GARE DE CERNIER

mandats d'étude parallèles

RAPPORT DU COLLÈGE D'EXPERT·E·S

mai 2025

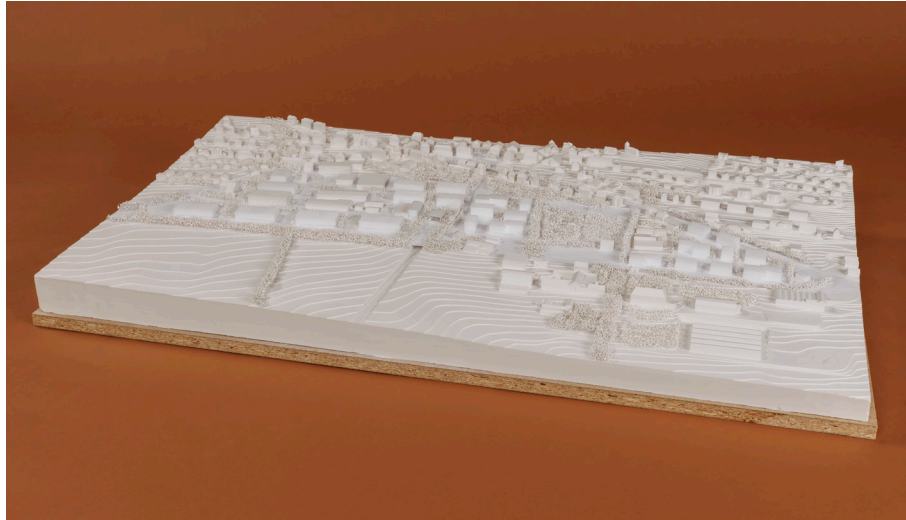
Le collègue regrette que les thématiques liées au terrain, telles que l'implantation du quartier dans la topographie existante, la gestion des eaux et la gestion des terres ne soient pas présentées ou visibles sur les plans. Il questionne également la hauteur de remblai au-dessus de la gare ainsi que le rapport spatial du bord des quais. Le collègue d'expert·e·s encourage l'équipe à revoir ces questions dans une optique d'économie et de durabilité de projet.

La posture adoptée vis-à-vis de la gare, très discrète et réduite à une simple ouverture, traduit un parti pris affirmé. Cependant, l'absence de projet pour la gare, bien qu'assumée comme un choix, soulève des interrogations au regard des exigences programmatiques. La galerie GSS, permettant l'accès aux "feux bleus", est notamment absente. Par ailleurs, les CFF prévoient une voie de service côté ouest, qui pourrait potentiellement être utilisée à double usage. Il est également indispensable de prévoir une couverture pour les quais, conformément au programme. Enfin, le remblai conséquent prévu sur la dalle pose problème en raison du poids supplémentaire qu'il engendrerait et des renforcements structurels nécessaires.

Le concept de mobilité doit être revu. Les accès sont compliqués, en particulier pour les bus. Comme précisé dans les remarques générales, les bus et la mobilité active doivent pouvoir traverser d'est en ouest, contrairement aux TIM. Il manque des deux quais pour les bus.

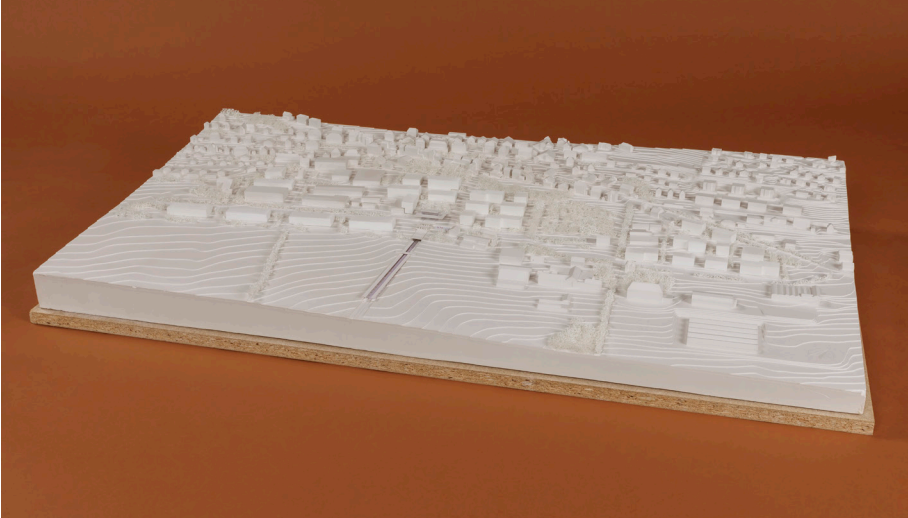
Le projet présente un rapport coût-utilité optimum pour les CFF qui voit dans ce projet une solution simple permettant d'optimiser notamment le coût de la construction de la gare. Son accès y est direct, facile et ergonomique. Le projet présente une vision qui permettra au planificateur une installation d'accueil fonctionnelle, ouverte au public avec des accès directs, ergonomiques et faciles, tout en prenant en compte les contraintes du terrain. On peut planifier une gare, il n'y a pas de pièges pour le futur dans une approche trop définie qui ne tiendrait pas ses promesses.

La trémie qui s'étend sur toute la longueur des quais et des rails est traitée de manière franche assumant l'intervention que représente le passage de la ligne ferroviaire. Les marquises ferroviaires proposées répondent aux standards CFF.

Le parking de la Migros enterré pour permettre une nouvelle construction sur son emprise propose une solution intéressante sur le long terme. La mutualisation des stationnements voisins serait sans doute opportune.

L'implantation de l'école en bout de rue des Planches Sèches présente l'avantage d'une mutualisation des espaces de parcage avec les équipements alentours.

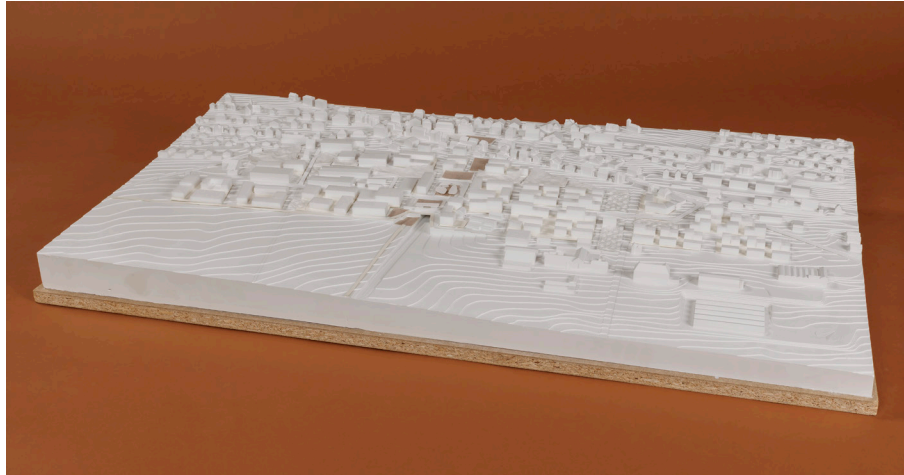
Le parc linéaire permet gérer une partie des eaux à ciel ouvert. Le collège questionne la pertinence de l'emplacement de cet élément entre deux strates d'urbanisation nouvelle, alors que la transition entre bâti villageois actuel et nouvelles constructions n'est pas traitée. Le rapport entre village et nouveaux quartiers semble compliqué.

A l'exception du bassin de rétention du parc linéaire, la question de la gestion des eaux n'est pas traitée.

La localisation de l'urbanisation est pertinente. La morphologie proposée pour la ZAE est jugée adéquate et flexible. Les quartiers résidentiels inspirés de la cité-jardin reflètent une volonté d'allier densité maîtrisée et qualité de vie.

La gare est pensée comme un espace ouvert constitué d'une succession de terrasses permettant de relier les différents niveaux entre eux et d'accéder aux quais.

Afin de minimiser l'effet d'encaissement des voies ferroviaires sur le territoire agricole, un important déblai est proposé coté sud-ouest dégageant la vue côté Evologia et grand paysage.

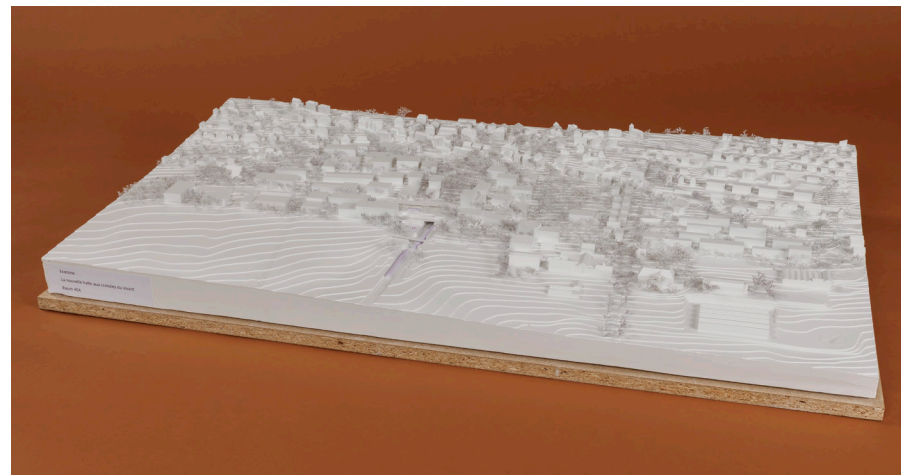
Malgré ces qualités, le projet ne convainc pas entièrement. La suppression du parc linéaire initial au profit d'un simple retrait du bâti depuis la rue Frédéric-Soguel, bien qu'appréciée pour la transition qu'elle permet, s'accompagne de la disparition d'une séquence paysagère pourtant forte : celle des placettes plantées entre la place du village et la gare. Ce remplacement par un grand parc uniforme, peu programmé, affaiblit la richesse d'usages et la lisibilité du parcours. La présence d'un hôtel au sein de ce parc questionne également sa vocation et interrompt le dégagement offert.

au vu de l'importance des surfaces couvertes, des infrastructures nécessaires et du stationnement prévu.

Le projet conserve des emprises non négligeables sur la zone agricole, malgré un recentrage. En particulier, les traversées vers Evologia morcellent les parcelles agricoles, compromettant leur exploitation. Le maintien de débords de cheminements et de plantations sur la zone agricole constitue un point faible important, d'autant plus dans un contexte sensible comme celui de Cernier.

Enfin, le traitement de l'espace public autour de la gare reste flou et peu identitaire. Le projet peine à définir un véritable espace rassembleur associé à ce pôle majeur de mobilité. Plusieurs zones sont esquissées (parvis de l'hôtel, dégagements au sud, plateaux vers les quais), sans qu'aucune ne s'impose clairement comme une place de gare.

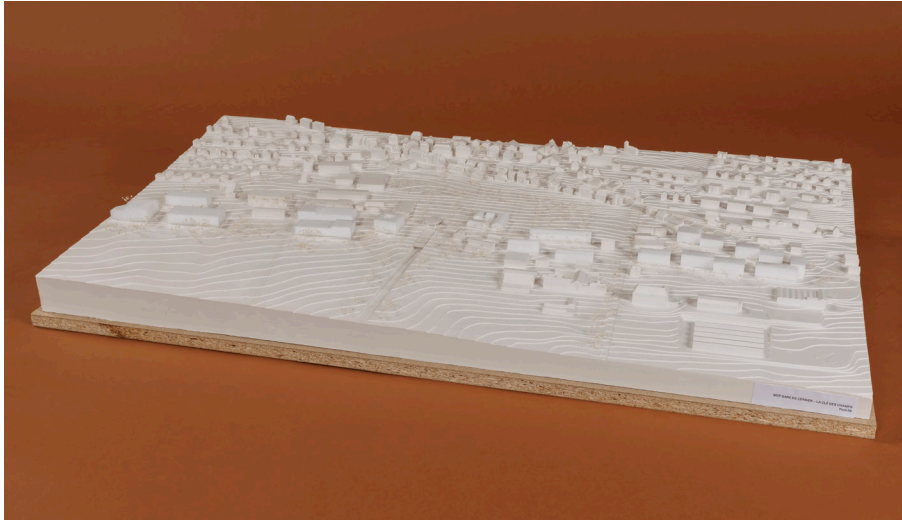
Le projet La clé des champs se base sur une analyse sensible de Cernier. Les nouvelles constructions prennent de la distance par rapport au bâti de la rue Frédéric Soguel, ce qui permet d'offrir un grand espace ouvert et vert entre les deux entités et en respect de la végétation existante. Le collègue d'expert-e-s questionne toutefois la programmation de cet espace peu défini, ainsi que le rapport entre l'arrière des bâtiments de la rue Frédéric -Soguel et l'espace ouvert.

La voirie actuelle semble maintenue, ainsi que la topographie. Le bâti proposé, concentré le long des Planches Sèches, rend possible la préservation de la majorité du verger et de la permaculture au nord d'Evologia.

Un grand axe longeant les rails et son tunnel, relie la place du village à la gare. Le collègue s'interroge sur la pertinence de ce geste formel et sur ses capacités d'activation. Le parcours entre Place du village et gare semble peu attractif. De même, la place de la gare manque d'accroches et de justification.

Le traitement de la limite entre nouvelle urbanisation et zone agricole est caractérisé par la plantation de cordons boisés discontinus, dans l'idée d'offrir un langage similaire à celui présent entre le village et les nouvelles constructions. Le collègue est perplexe quant à ce système gourmant en terres agricoles et qui offrira, à terme, une barrière visuelle forte.

De manière générale, la question de la gestion des eaux n'est pas traitée.

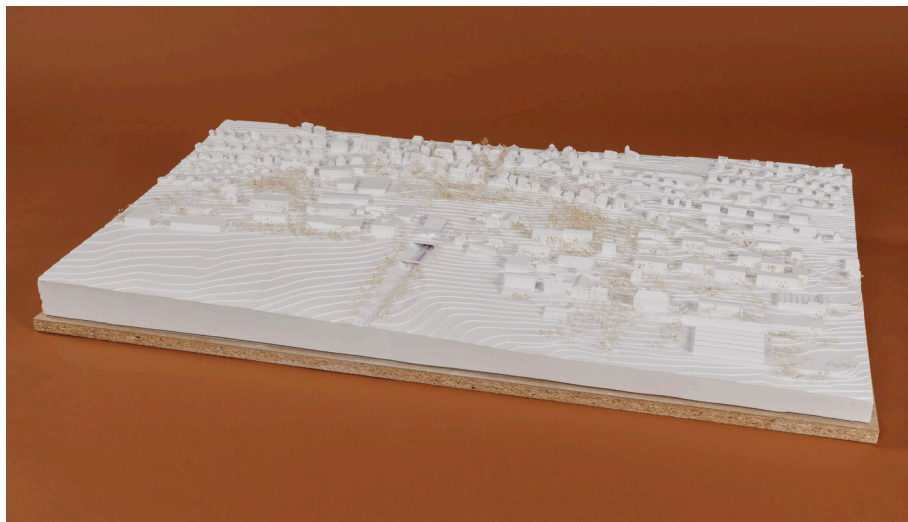
Le collège d'expert·e·s salue le caractère radical de la proposition, mais celle-ci le questionne néanmoins. Le parti du grand espace ouvert postule une économie du sol et tente de démontrer que le programme demandé n'implique pas de mobiliser

Or, il est attendu que l'urbanisation et la densification de celle-ci soit réalisée à proximité des gares afin de tirer parti au mieux, en termes de transfert modal en faveur du transport en commun, de la réalisation de ces infrastructures coûteuses. Il apparaît en conséquence paradoxal de proposer d'éloigner les nouvelles implantations du nouveau point modal. Ceci est contraire au principe de coordination urbanisation et transport, défini par la loi fédérale sur l'aménagement du territoire révisée.

Le collège d'expert·e·s s'interroge par ailleurs quant à la pertinence d'un grand espace vert (parc connecteur) entre la gare et le centre villageois. Quel est le rôle d'un parc de cette dimension dans un contexte comme Cernier ? Entre la phase du dialogue intermédiaire et le rendu final, le projet n'a pas su démontrer la programmation de cet espace, son utilité, son aménagement éventuel, son fonctionnement. Sans densité autour, d'une part, et avec si peu d'activation des lieux, d'autre part, cet espace contribue au sentiment d'éloignement de la nouvelle gare du centre de Cernier, alors qu'il était attendu de la connecter au mieux au centre historique, bien que la gare soit quelque peu excentrée pour des raisons techniques.

Le collège d'expert·e·s se questionne également quant au sens du grand espace ouvert jouxtant le véritable grand paysage qu'est la plaine du Val-de-Ruz. Antichambre d'un espace plus grand que lui, et souffrant d'un manque de densité, il n'a pas le sens d'un vide au sein d'un plein. D'un point de vue réglementaire, Cernier n'est pas un village ISOS, aucun dégagement au sud de la rue Frédéric-Soguel à conserver n'est prescrit.

Si la composition et l'implantation des nouveaux bâtiments proposés apparaissent comme subtiles, contextualisées et entretenant de justes relations, les espaces ne semblent pas tenus ni définis et les implantations semblent être des propositions qui pourraient être revues au gré des besoins et des opportunités. Il sera d'autant plus délicat de formuler des règles d'urbanisme susceptibles de générer une adhésion évidente et devant régir les modes de construction du site et les opérations foncières durant les 20 prochaines années. L'idée de conserver un grand espace ouvert ne s'imposant pas naturellement, il apparaît peu probable que celle-ci résiste au temps. Il est vraisemblable que le vide finisse par être construit. À l'inverse, si la construction n'est pas possible à proximité d'une gare, elle sera réalisée dans un autre lieu moins bien desservi par les transports publics, ce qui est contre-productif par rapport aux enjeux de l'aménagement du territoire et de l'urbanisme.

Finalement, s'inspirer de l'implantation du site d'Evologia qui se tenait à l'écart du tissu bâti de Cernier au 19ème siècle, c'est se référer, certes à un site historique chargé de sens pour la région et l'évolution de l'agriculture, mais revient aussi à miter le territoire si on fait abstraction de cette vocation spécifique.

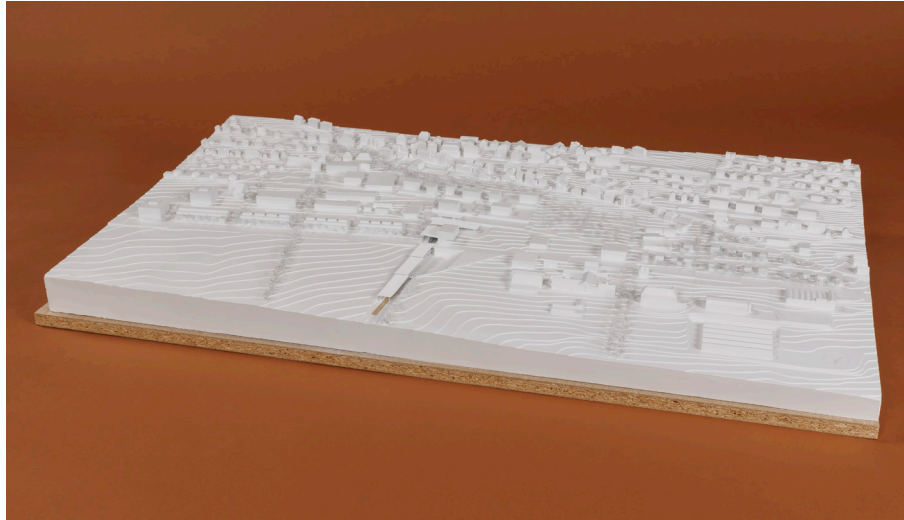
Les Keylines sont utilisées pour marquer le paysage et gérer les eaux de surface, inspirées par les principes de Perceval Alfred Yeomans. La gestion des eaux est un aspect crucial du projet, avec la mise en place d'un réseau basé sur les Keylines et la galerie GSS positionnée du côté est pour une meilleure efficacité. Le collège recommande de développer le concept d'un balcon vers le sud pour éviter la création d'obstacles entre les éléments naturels et de réduire l'insertion intrusive des structures sur le plateau.

De manière générale, le collège d'expert·e·s apprécie la justesse de l'implantation des masses végétales et le respect de la végétation existante, notamment avec le maintien du verger. Le travail sur la frange arborée au sud de Frédéric Soguel qui fait office de charnière entre le village et le nouveau développement est également reconnu comme un geste de projet particulièrement sensible et pertinent.

Le collège questionne l'approche topographique en paliers proposée par l'équipe de projet, notamment par la présence de murs hauts qui en résulte.

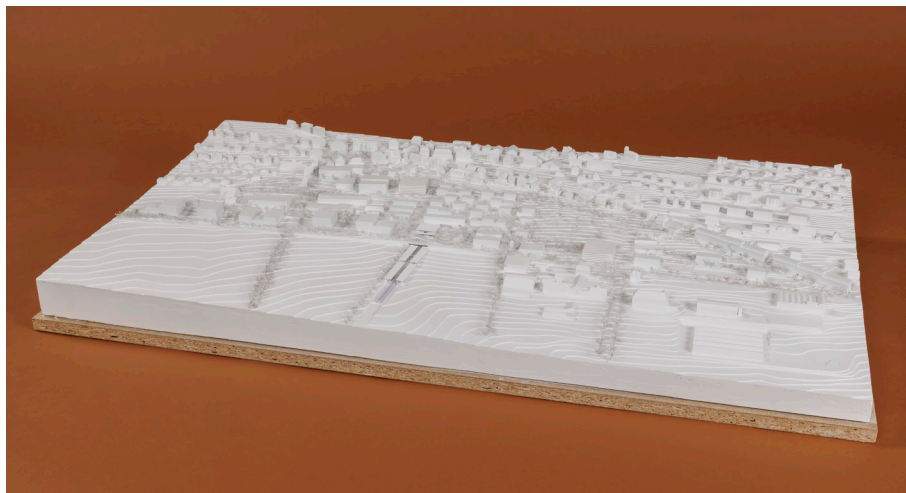
Le remaniement de la gare CFF et de la gare routière, présenté lors du dialogue final questionne fortement le collège d'expert·e·s, notamment pour son impact sur la qualité des espaces publics. En effet, le projet semble mettre en avant la résolution des contraintes liées à la mobilité réduite, tant par l'implantation de l'ascenseur que de la passerelle émergente du sol jusqu'au bâtiment CFF. Or, cette résolution crée une "double rue" qui est comprise comme une rupture spatiale forte d'est en ouest qui scinde le quartier et empêche des circulations fluides à son échelle. Si le collège d'expert·e·s salue la volonté d'inclusivité, il considère que la réponse spatiale présentée n'est pas adéquate et entrave le site.

Le projet propose une interface de transport sur plusieurs niveaux. L'accès des piétons au niveau supérieur se connecte aux promenades urbaines par une passerelle et un escalier. Au niveau du sol, une grande place publique est entourée par des arrêts de bus. Après plusieurs niveaux souterrains d'espaces techniques, les quais de train se trouvent au niveau le plus profond. La solution de créer un niveau supplémentaire dans l'interface, augmentant encore plus le dénivelé d'accès aux trains, n'a pas convaincu le collège d'expert·e·s. La déclaration selon laquelle l'interface a été conçue comme une "gare paysage" n'a également pas trouvé de résonance parmi

les membres du collège d'expert·e·s. En réalité, le projet présente une interface avec des qualités contraires au concept proposé (structurant ses abords avec des espaces publics végétalisés, dynamiques et ancrés dans le territoire). De plus, un investissement important serait nécessaire pour une telle infrastructure.
